**Avis délibéré de la Mission régionale d'autorité
environnementale Provence-Alpes-Côte d'Azur sur la mise en
compatibilité du PLU de Brue-Auriac (83) liée à la déclaration
du projet de création d'une centrale photovoltaïque au sol au
lieu-dit "Bois de Fave".**

n° saisine 2020- 2604
n° MRAe 2020APACA25

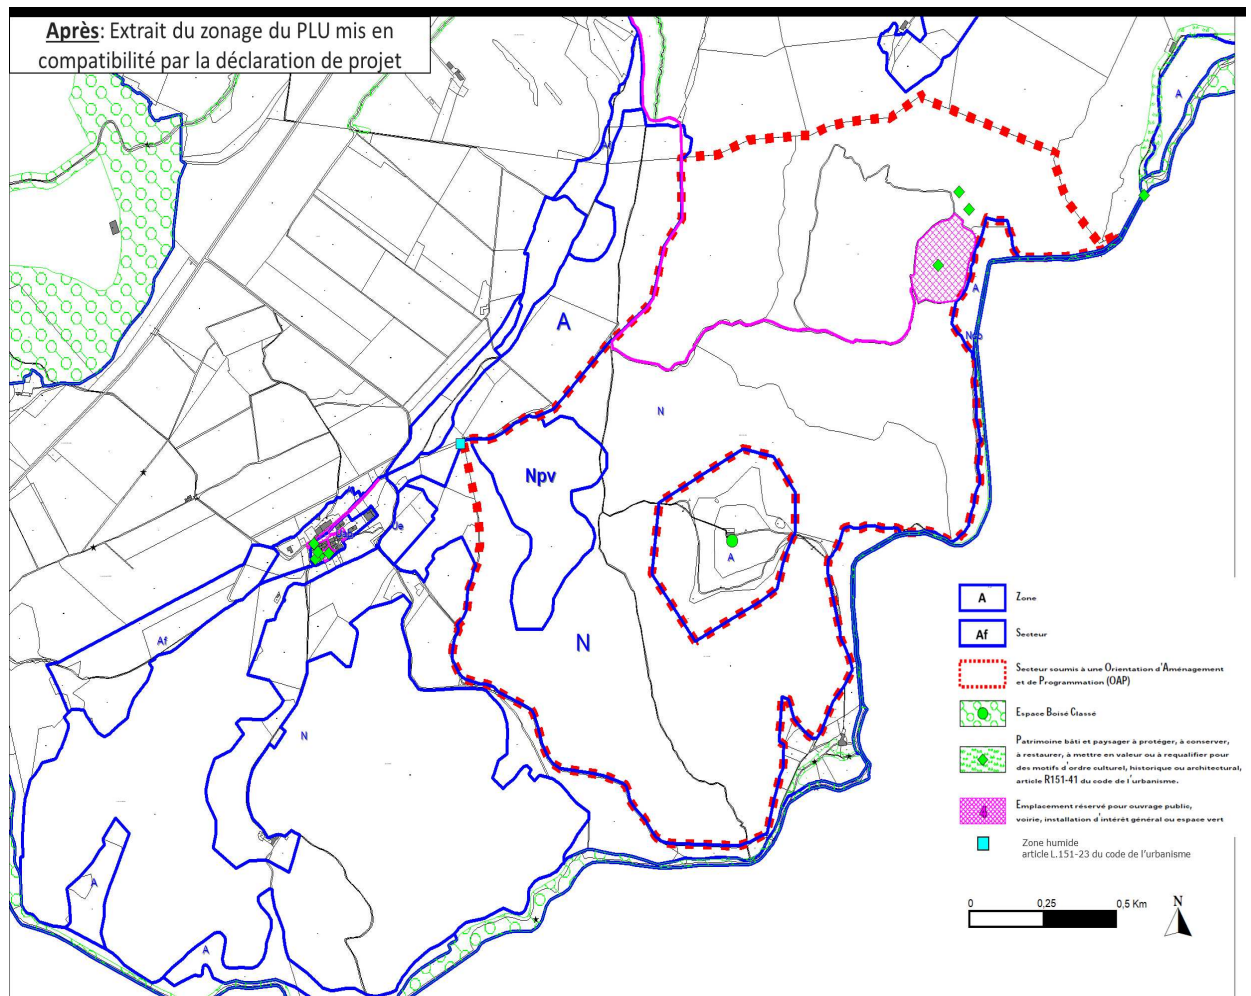
La MRAe relève que le dossier présenté diffère de celui transmis lors de l'examen au cas par cas⁴ qui ne comprenait pas le « vaste espace vert aux habitants et visiteurs » de 230 ha avec son OAP.

Les éléments présentés dans le dossier ne permettent pas de comprendre les raisons de la création de cette OAP, de comprendre en quoi celle-ci est « indissociable » du parc photovoltaïque et constitue une « compensation engendrée par le projet photovoltaïque ». Le dossier précise au contraire que « le PLU mis en compatibilité ne comprend aucune mesure de compensation ». L'utilisation de ce terme « compensation » ne semble pas correspondre aux « mesures de compensation » de la démarche « éviter, réduire et compenser » (ERC).

La MRAe recommande d'expliquer les raisons de la création de cette OAP et d'explicitier le terme « compensation ».

Figure 3: Carte du DOO du SCoT

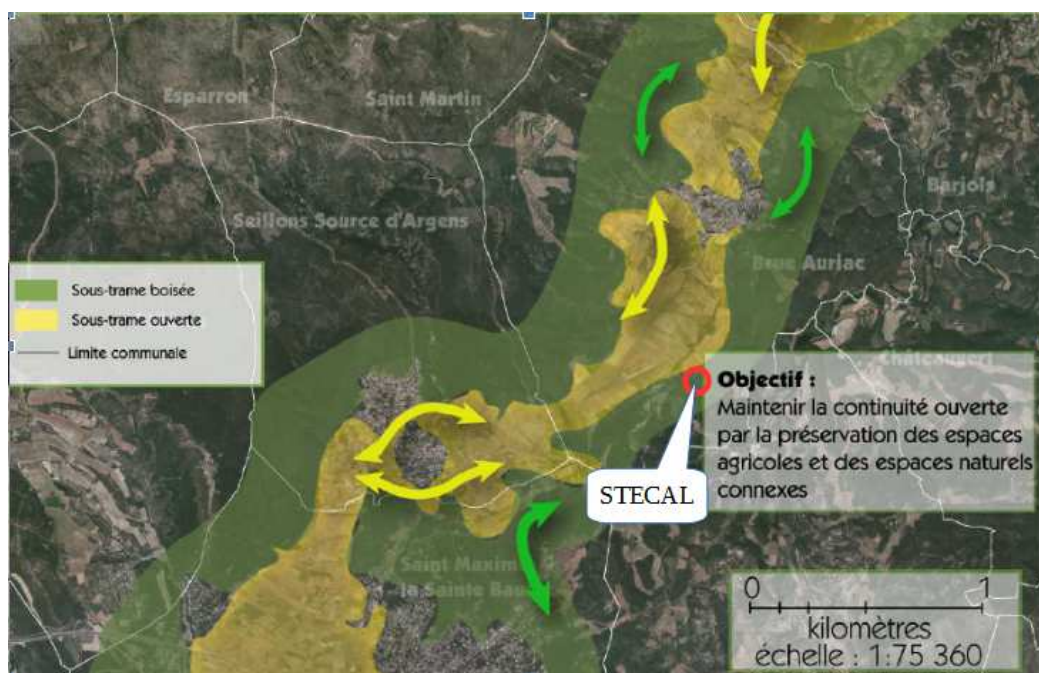
Concernant cette zone, le DOO du SCoT indique : « Objectif : maintenir la continuité ouverte par la préservation des espaces agricoles et des espaces naturels connexes ». Or, la carte associée situe le STECAL au niveau de la « sous-trame boisée », concernée par cet objectif.

Le SCoT relève que le territoire de la Provence Verte Verdon présente une trame verte et bleue (TVB) très bien conservée liée à une matrice naturelle boisée dominante. La création d'une zone Npv, à proximité d'une zone de « *continuités supra-territoriales potentielles* » identifiée dans la carte du réseau écologique de la TVB du SCoT, occasionnera une coupure artificialisée importante ainsi qu'une fragmentation écologique au sein de ce réservoir de biodiversité. D'autant plus, que l'état initial de l'environnement (doc.B, p.100) relève que « *les boisements présents dans le STECAL participent à la trame forestière locale et s'inscrivent au sein d'un continuum boisé d'échelle intercommunale et régionale. Ce continuum est néanmoins fragilisé par le réseau routier le recoupant au nord (RD560) et au sud (RD35). Le cordon forestier où s'insère le STECAL forme une bande tampon entre l'Argens à l'Est et les espaces agricoles et urbanisés situés au Nord et à l'Ouest* ».

La MRAe recommande de justifier la compatibilité du projet d'évolution du PLU avec le SCoT Provence Verte Verdon.

figure 4 – Espaces à enjeux dans l'emprise du projet et de ses OLD : Source : complément au rapport de présentation du PLU approuvé (document B)

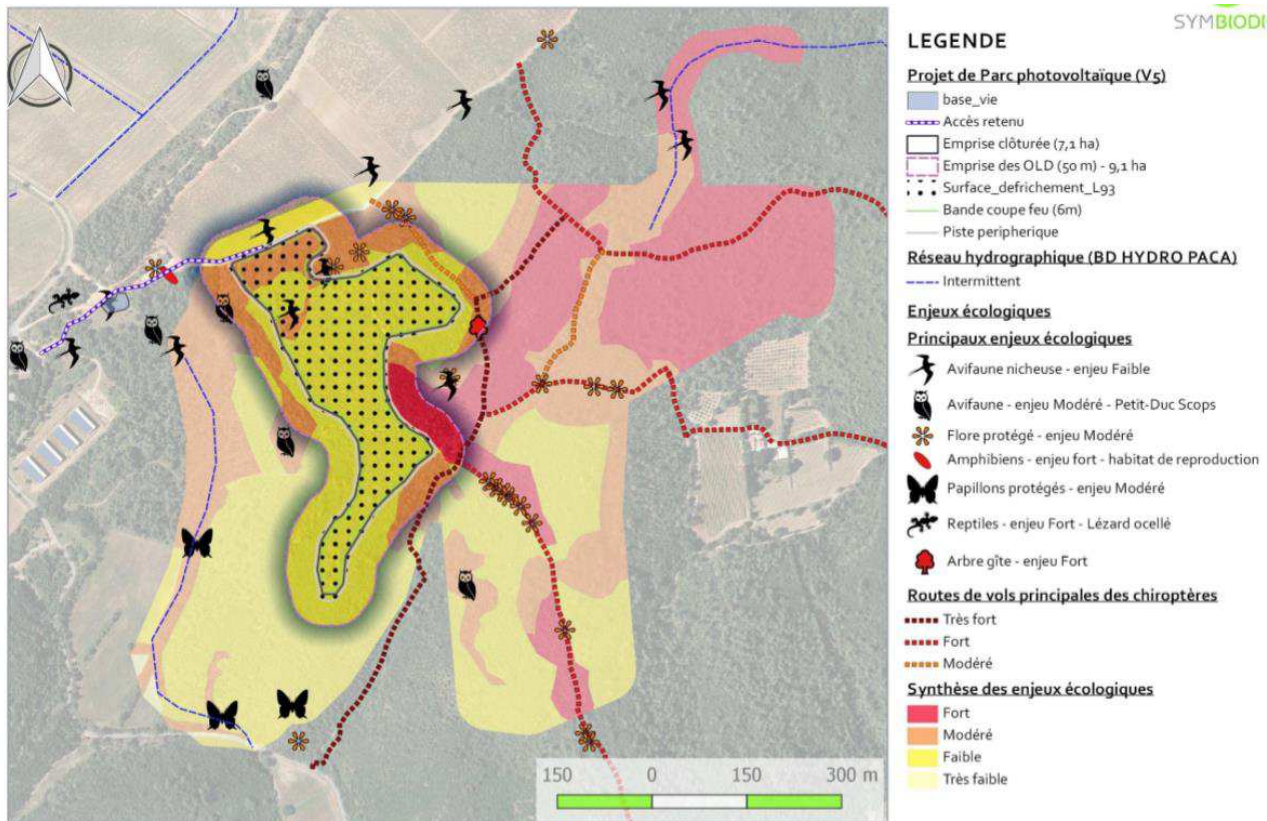
Pour autant, selon le dossier, des OLD demeurent des espaces à enjeux forts pour les gîtes à chiroptères¹¹ et modérés pour leurs routes de vols, ainsi que pour la flore et la faune (Petit-Duc Scops), (figure 4). Après l'application des mesures d'évitement et de réduction d'incidences, les impacts résiduels sont qualifiés par le dossier de nuls à faibles. Le niveau des incidences apparaît sous-estimé, car les OLD entraîneront une dégradation de leur habitat. Si des mesures d'évitement ont été proposés, certaines zones à enjeux modérés à forts notamment au niveau des OLD n'ont pas été évitées, sans argumentation.

La MRAe recommande de réévaluer les impacts du secteur de projet, au niveau des zones d'enjeux modérés et forts et d'expliquer pourquoi ces zones n'ont pas pu être évitées.
